Expediente: **057560440536**
Radicado: **RE-05043-2022**
Sede: **REGIONAL PARAMO**
Dependencia: **DIRECCIÓN REGIONAL PÁRAMO**
Tipo Documental: **RESOLUCIONES**
Fecha: **23/12/2022** Hora: **15:14:58** Folios: **11**

POR MEDIO DE LA CUAL SE OTORGA UN PERMISO DE VERTIMIENTOS Y SE ADOPTAN OTRAS DETERMINACIONES.

5. Que funcionarios de Cornare procedieron a evaluar la información presentada con el fin de conceptuar sobre el permiso de Vertimientos, generándose el **Informe Técnico IT – 07886 del 15 de diciembre de 2022**, en el cual se formularon las siguientes observaciones y conclusiones:

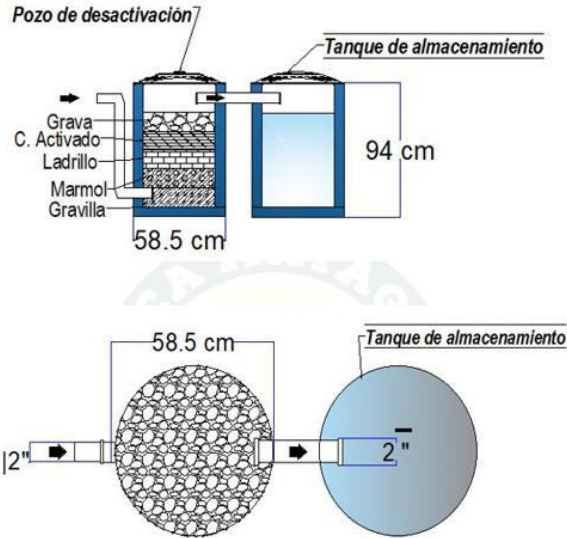
Los Pozos sépticos están acordes a los diseños presentados y las coordenadas tomadas en campo coinciden con las presentadas en la documentación del usuario

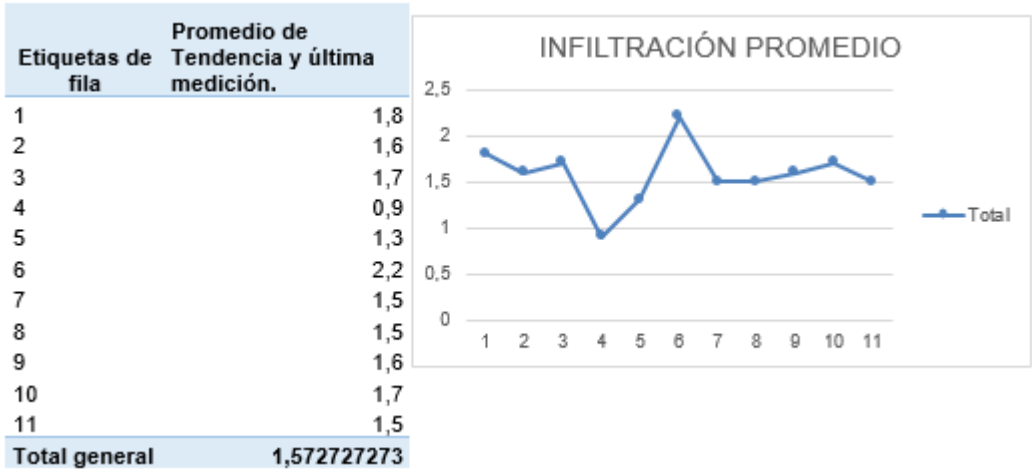
Adicionalmente a la metodología convencional, se realizó la aprueba de infiltración con otra metodología en tiempos distintos, donde la utilizada esta vez fue el infiltrómetro de anillos o (anillos de Munz) que consistía en saturar una porción de suelo limitada por dos anillos concéntricos para a continuación medir la variación del nivel del agua en el cilindro interior por unidad de tiempo transcurrido, esta actividad se realizó en diferentes partes da finca y cerca a los sistemas de infiltración ya construidos, para así promediar la tasa de infiltración y poder realizar los cálculos en comparación a los datos obtenidos en la anterior metodología, dando por verdaderos los correspondientes a la metodología de doble anillo.

El sistema de anillo, fue construido en acero inoxidable con las siguientes dimensiones; Altura de 30 cm tanto el anillo interior como el exterior, diámetro de anillo interior es de 30 cm y diámetro de anillo exterior es de 50 cm.

El sistema para las respectivas pruebas fue instalado y anclado sobre los suelos del terreno a unos 10 cm de profundidad con golpes de manera uniforme sobre su mango para así, no generar desniveles en la instalación. El sistema debía quedar a nivel del terreno, para así evitar malas lecturas o toma de datos erróneos que llevarán a unos cálculos imprecisos.
